PROGETTO DI UN IMPIANTO AGROVOLTAICO E OPERE CONNESSE DA REALIZZARSI IN PROVINCIA DI TRAPANI NEI COMUNI DI SALEMI, MAZARA DEL VALLO, SANTA NINFA E CASTELVETRANO, DENOMINATO "CLUSTER B"

ELABORATO **CONTRODEDUZIONI ALLA RICHIESTA DI INTEGRAZIONE DEL MIC**

CODICE ELABORATO
CLBPD0R20-00

00	17/05/2023	RISPOSTA AL MIC PROT. 6059 20/04/2023	F. LIONIELLO	ABSOLUTE ENERGY SICILIA SRL	ABSOLUTE ENERGY SICILIA SRL
REV.	DATA	DESCRIZIONE REVISIONE	REDATTO	VERIFICA	APPROVATO

Figura 1 - Stralcio dell'elaborato CLBPD0T48-01_ Individuazione di elementi naturali ed antropici su ortofoto

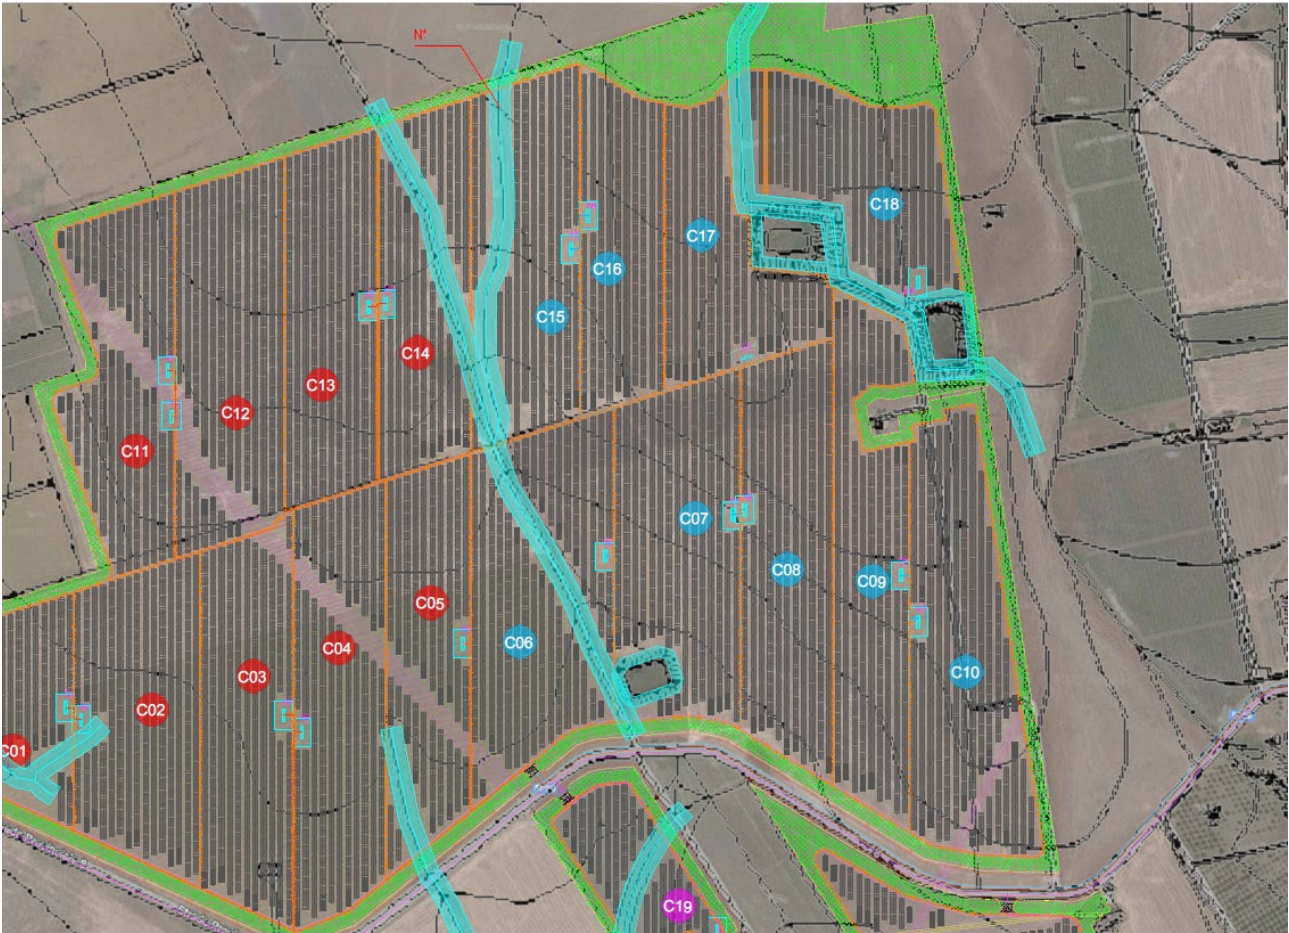
*"In relazione al reticolo idrografico presente nell'area d'intervento come illustrato anche nell'elaborato (CLBPD0T48-00_ Individuazione di elementi naturali ed antropici su ortofoto) un approfondimento in relazione alla disposizione dei moduli fotovoltaici, e le norme contenute nel PEARS 2030 approvato con D.G.R. n. 67 del 12/02/2022, in cui al cap. 6.2 del R.A. - Misure di mitigazione e compensazione degli effetti ambientali prescrive: **"Salvaguardia delle aree di impluvio anche minori (rilevabili sulla CTR regionale) con fasce di rispetto dalle sponde di almeno 5-10 metri per lato."***

Come riportato nell'osservazione in argomento, il Proponente aveva già prodotto una cartografia corrispondente all'elaborato CLBPD0T48-00 Individuazione di elementi naturali ed antropici su ortofoto in cui era stato evidenziato il reticolo idrografico presente nell'area di intervento con le relative fasce di rispetto. Al fine di specificare meglio il rispetto delle sponde degli impluvi individuati sulla cartografia prodotta, è stato prodotto l'elaborato revisionato CLBPD0T48-01 Individuazione di elementi naturali ed antropici su ortofoto. Si specifica che in tale elaborato è stata sovrapposta la Carta Tecnica Regionale sull'ortofoto al fine sia di evidenziare la correttezza di individuazione degli impluvi anche di carattere minore tra cui quelli denominati "non rappresentabili" e sia per evidenziare la discordanza della CTR con l'effettivo stato dei luoghi individuabile dall'ortofoto nonché dai sopralluoghi sul posto e dai rilievi in campo. In particolare tale discordanza si rileva nell'area di impianto denominata IMP_B_01 in cui uno degli impluvi definiti dalla CTR "non rappresentabili" (segnalato con la lettera **N***) e rilevati nell'anno 2013 abbia subito un cambiamento ed una traslazione verso la stradella interna del sotto-campo.

Ciò è rilevabile sia dall'elaborato CLBPD0T33-00 Rilievo planoaltimetrico stato attuale IMP B 01, già depositato in prima istanza, in cui sono stati rilevati i nuovi argini dell'impluvio presente e sia dalla cronostoria delle ortofoto in cui si evidenzia come l'impluvio sia traslato verso la stradella presente nel sotto-campo.

Figura 4 - Planimetria degli interventi di mitigazione

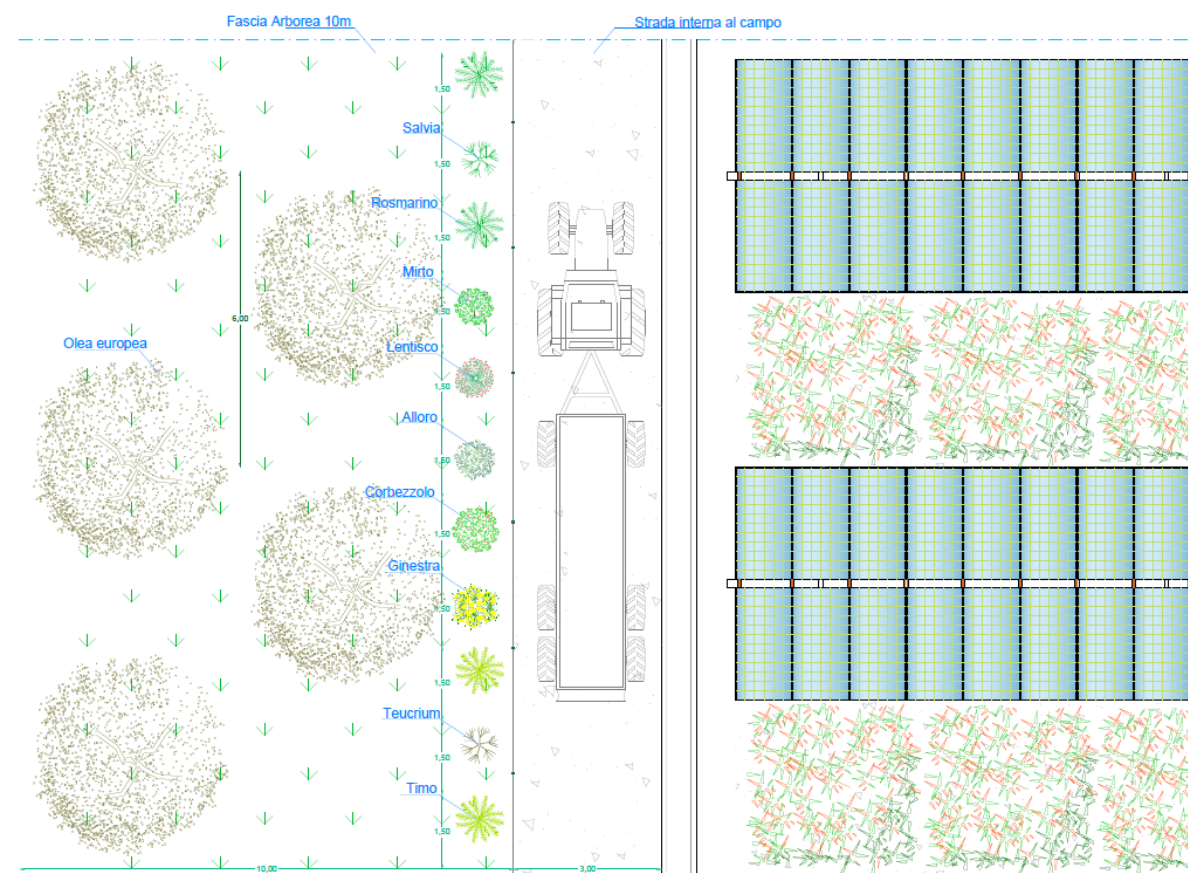
"In relazione alla proposta progettuale della fascia di mitigazione perimetrale, che dovrà comprendere anche la SSE utente, si chiede anche di valutare alternative relativamente alla scelta di proporre filari a sesto regolare di impianto, che posti lungo la recinzione la sottolineano pedissequamente, evidenziando così maggiormente il frazionamento rispetto alla struttura del paesaggio agrario predominante."

Il progetto prevede la realizzazione di fasce arboree in cui verranno utilizzate specie arboree autoctone che non andranno ad alterare il pattern agrario del paesaggio di riferimento. Ciò al fine di creare un unicum spaziale ben armonizzato con il contesto circostante (antropizzato e non). Le fasce arboree verranno collocate lungo i perimetri "naturali" degli impianti, tenendo in considerazione l'andamento morfologico dei terreni, la presenza di vincoli paesaggistici e l'esistenza di habitat naturalistici. La disposizione geometrica delle suddette fasce rispetterà le generatrici spaziali già presenti sul territorio.

Inoltre, al fine di apportare un'ottimizzazione della mitigazione delle recinzioni il Proponente ha volontariamente deciso di spostare la fascia arborea di mitigazione al di fuori della recinzione in modo che questa venga schermata dalla presenza della vegetazione.

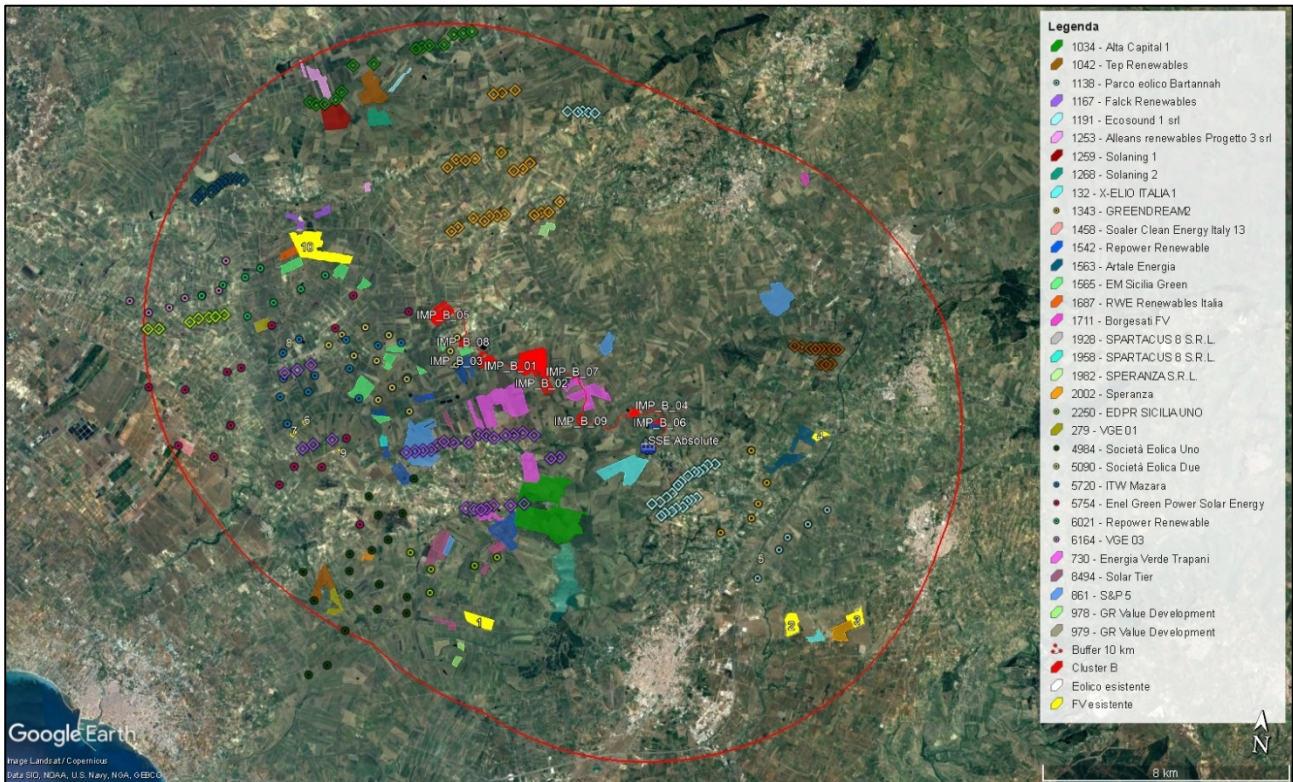
“Una cartografia a scala adeguata in cui, in riferimento agli impatti cumulativi, siano rappresentati con l'esatta estensione di sviluppo gli impianti agro-fotovoltaici ed eolici sia esistenti che in valutazione, sia regionale sul portale valutazioni ambientali della Sicilia che statale valutazioni ambientali del MASE.”

Per rispondere alla presente osservazione si rimanda al paragrafo 9 –*Analisi effetto cumulo* dello Studio di Impatto Ambientale e agli elaborati *CLBSIAT30-00 - Cumulo cartografico con altri impianti su ortofoto*.

In particolare, è stato aggiornato lo studio valutativo in merito all'effetto cumulo nel buffer di 10 km dai sottocampi fotovoltaici e dalle opere di connessione, inclusa la sottostazione elettrica. All'interno dell'area di indagine, sono stati dapprima individuati gli impianti FER esistenti (eolico e fotovoltaico) con potenza uguale o maggiore a 1.000 kWp, successivamente si è proceduto ad effettuare una ricerca tramite il portale Valutazioni Ambientali della Regione Siciliana e del Ministero dell'Ambiente e della Sicurezza Energetica dei progetti di impianti FER (eolico e fotovoltaico) in fase autorizzativa.

Nella figura seguente è mostrata l'analisi complessiva degli impianti eseguita attraverso l'ausilio di Google Earth, evidenziando la fascia limite dell'area di studio e tutti gli impianti ricadenti in tale confine.
